Referencia: CML

Fecha: 15 de diciembre de 2009

**Informe sobre el documento denominado: “Aportación de copias de contratos de suspensión temporal de derechos y de informe técnico sobre la continuidad hidrogeológica y de flujos de aguas subterráneas. Acuífero Niebla-Posadas”, al objeto de considerar, si la compensación de volúmenes solicitada, puede ser efectiva, sin que exista perjuicio a terceros o al Dominio Público Hidráulico por desequilibrio temporal o permanente.**

# Mapa General de situación de los sondeos de captación y Poligonal de la U.H. 05.49

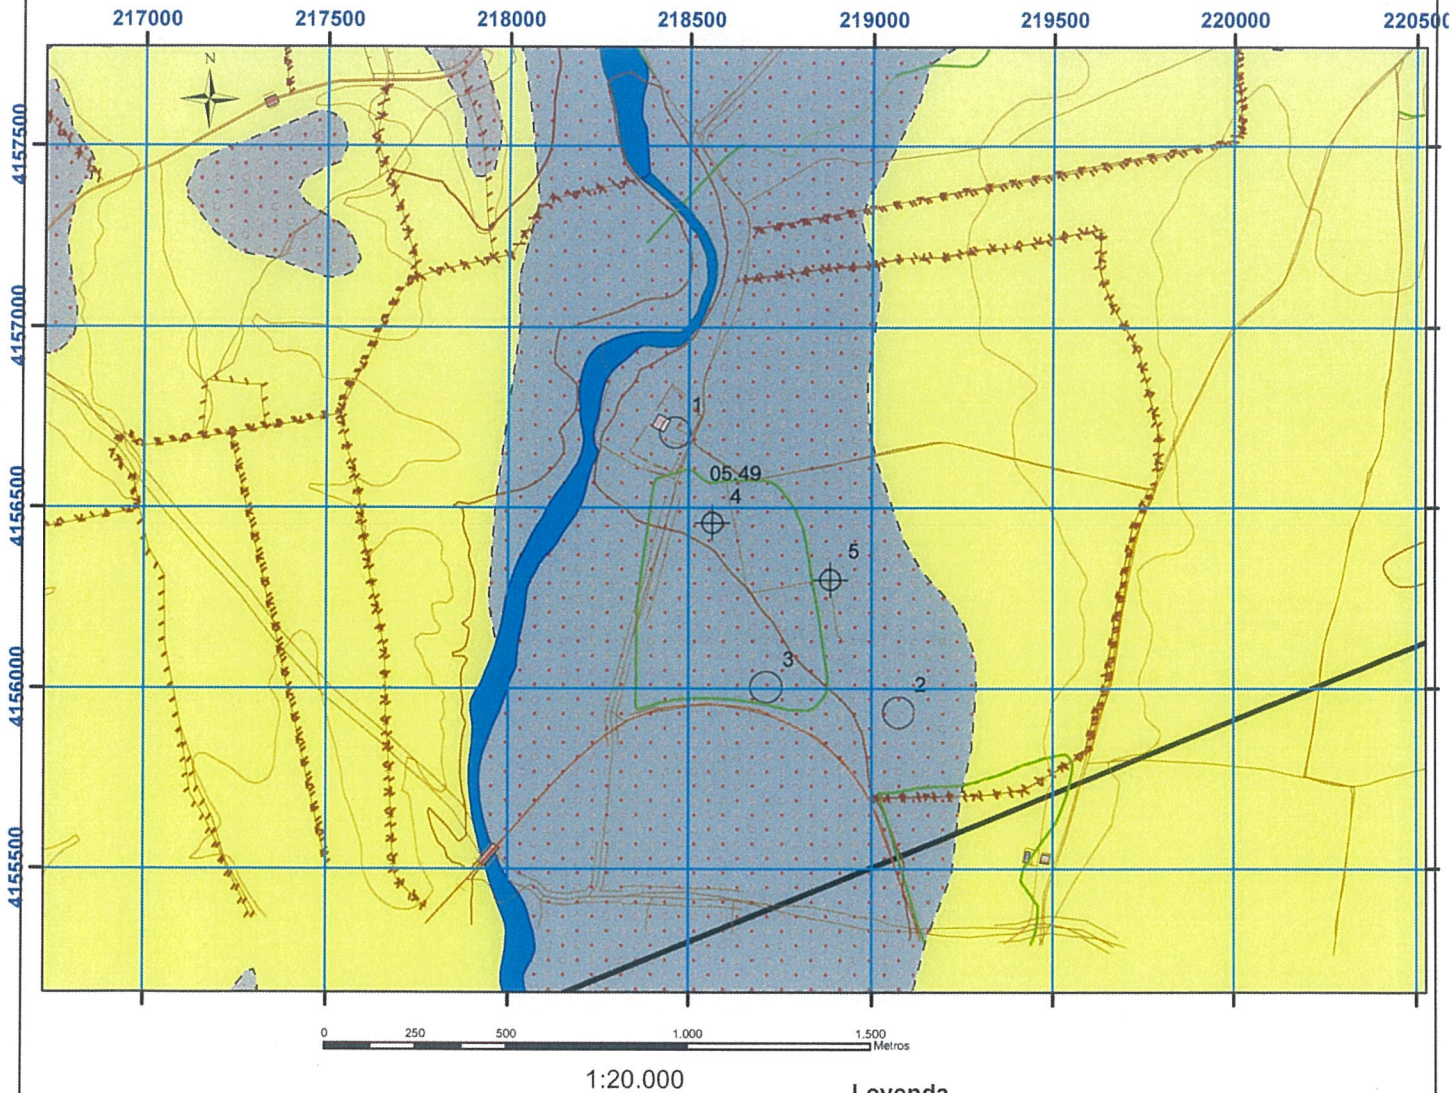
En la documentación recibida por el IGME con respecto a este apartado se observa una escasa aportación de datos de interés hidrogeológico, tales como: la descripción de las características técnicas de las correspondientes obras de captación consideradas y, en algunos casos, las coordenadas de localización y/o la inequívoca identificación del acuífero captado con respecto a la UH 05.49 Niebla-Posadas (Fig. 1).

Figura nº 2

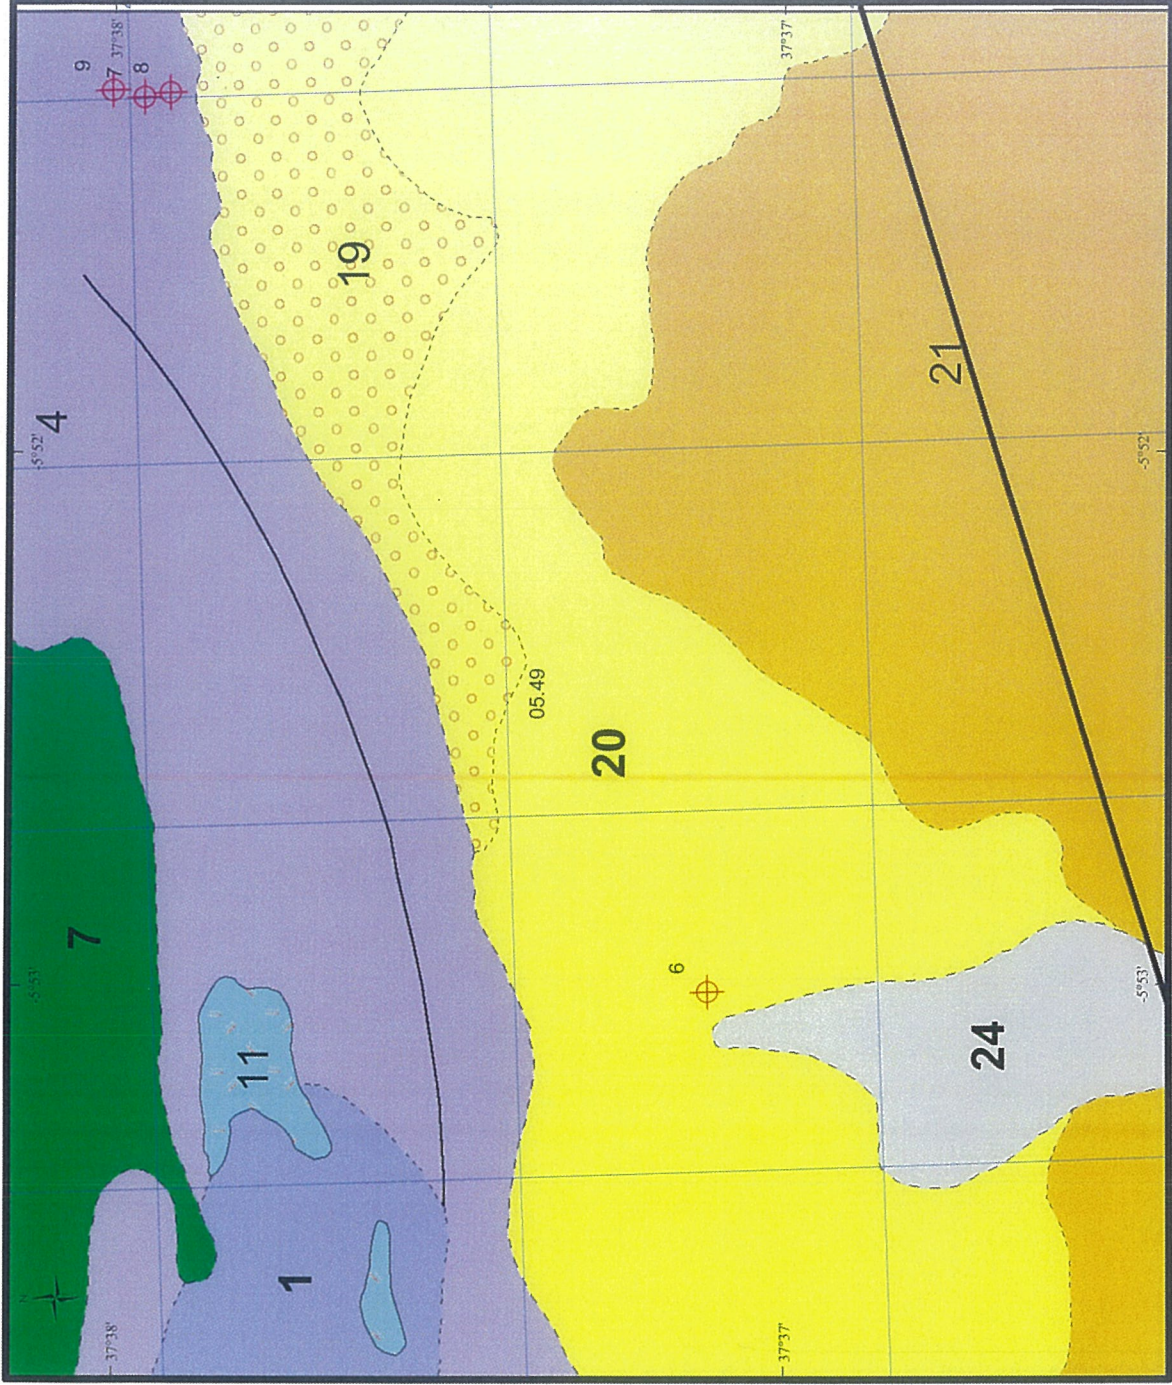
3.1.1- En el Documento nº 1 constan unas coordenadas que sitúan el punto de captación (Fig. 2) dentro de la poligonal establecida por el vigente Plan Hidrogeológico del Guadalquivir (RD. 1664/1998), a una distancia de 8 km de la corta minera de CLC, posiblemente sobre sedimentos

aluviales del río Guadiamar, en la margen izquierda del cauce y, por consiguiente, dentro del sector comprendido entre los ríos Guadiamar y Rivera de Huelva, según la Condición Específica 9 de la Autorización. Sin embargo, en la documentación aportada no consta el tipo de obra de captación, por lo que dada la configuración geométrica del acuífero mioceno Niebla-Posadas, en este sector de la U.H. 05.49, se requiere aclarar esta circunstancia ante la posibilidad de estar captando realmente las aguas subterráneas del acuífero aluvial del río Guadiamar.

En la Resolución N/REF 11624/1988-AYE de la AAA de fecha 22 de mayo de 2009 aparecen 5 captaciones numeradas de 1 a 5, donde la identificada como nº 1 corresponde, por sus coordenadas UTM (X: 218445 e Y: 4156717), a la considerada en este Documento nº 1. Se trata de un pozo para uso doméstico de 8 m de profundidad, en acuífero sin clasificar, con un caudal máximo de 0,33 L/s y un volumen máximo de 1.095 m<sup>3</sup>/a. En esa misma Resolución aparecen las captaciones nº 4 y 5, descritas como sondeos de 100 y 90 m de profundidad, respectivamente, que estarían captando el acuífero 05.49 Niebla-Posadas, con un volumen máximo anual conjunto de 103.500 m<sup>3</sup>.

# Detalle de la localización de los tres puntos de captación que figuran en el Documento nº 3 de "Explotaciones Agrarias JECO, SL"

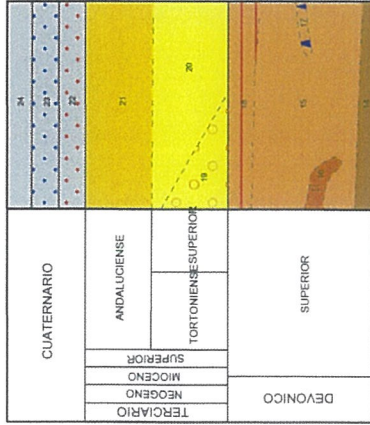
3.1.3- En el Documento nº 3 constan tres localizaciones según coordenadas que sitúan los correspondientes tres puntos de captación (Fig. 3) dentro de la poligonal establecida por el vigente Plan Hidrológico de la cuenca del Guadalquivir (RD. 1664/1998), pero fuera de la superficie cartografiada como afloramiento del acuífero mioceno Niebla-Posadas. Las tres captaciones consideradas se ubican en la margen derecha del río Viar, en un entorno muy próximo entre sí y a unos 25 km de la corta minera de CLC, dentro del sector comprendido entre la Rivera de Huelva y el río Viar, según la Condición Específica 9 de la Autorización, por lo que la compensación del volumen solicitado (640.000 m<sup>3</sup>/a, equivalente a un caudal de 20,3 L/s en régimen continuo), estaría supeditada a que el titular de la Autorización presente informe técnico que demuestre la continuidad hidrogeológica y de flujos de agua subterránea entre ambos sectores.

A este Documento se acompaña una Resolución de la CHG N/REF. C-19499/1988-AYE, de fecha 12 de enero de 2006, en cuyo Apartado de Características y Condiciones Específicas constan 3 captaciones como "Corriente o Acuífero: Sin clasificar", con profundidades de 125, 85 y 65 m y caudales punta de 49, 75 y 75 L/s, respectivamente.

Figura nº 4

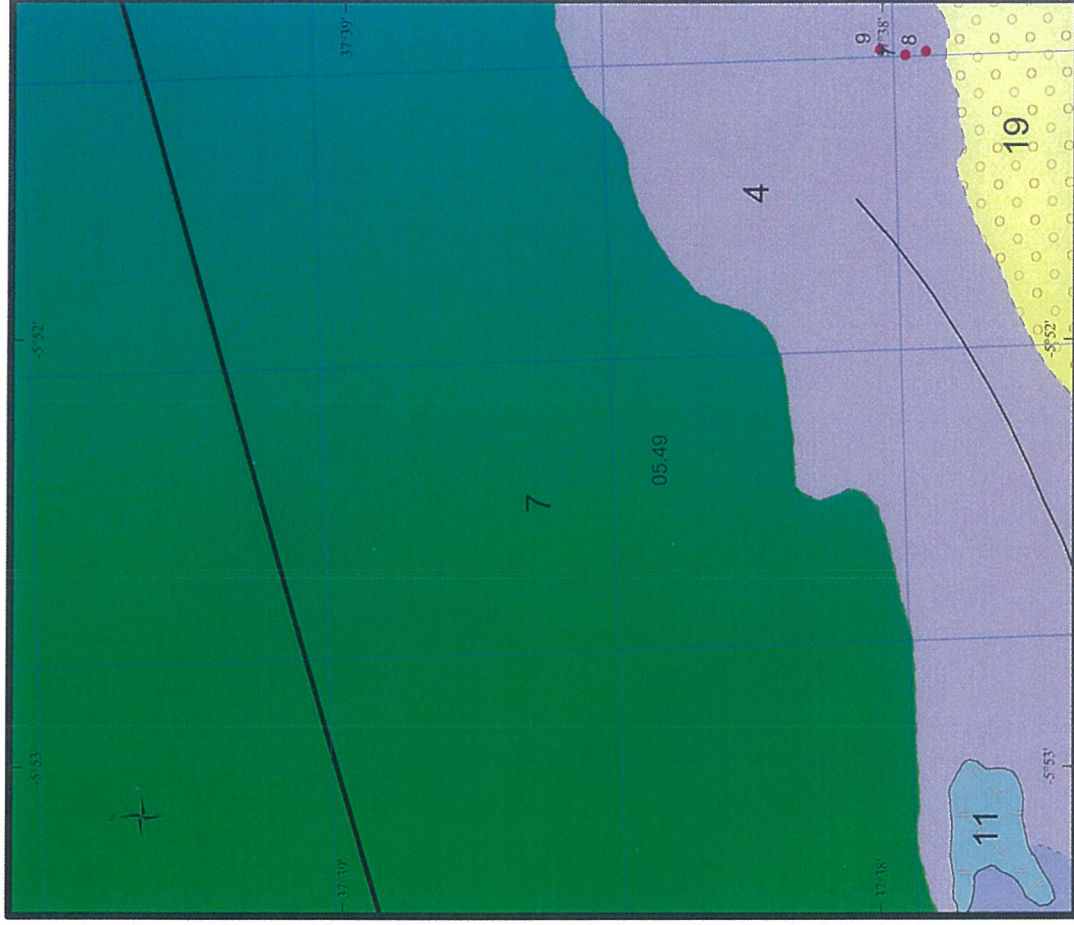
Así pues, según la información facilitada por CLC los tres puntos de captación considerados se localizan en terrenos paleozoicos de pizarras mosqueadas de baja permeabilidad (Fig. 4). Este hecho, unido al elevado volumen considerado (640.000 m<sup>3</sup>/a, equivalente a un caudal continuo de 20,3 L/s) y en una zona muy localizada, con caudales punta que en conjunto alcanza hasta 199 L/s, unido a la propia configuración, geometría y funcionamiento hidrogeológico del acuífero mioceno, aconseja revisar con profundidad este expediente y la efectividad real de esta medida de compensación de
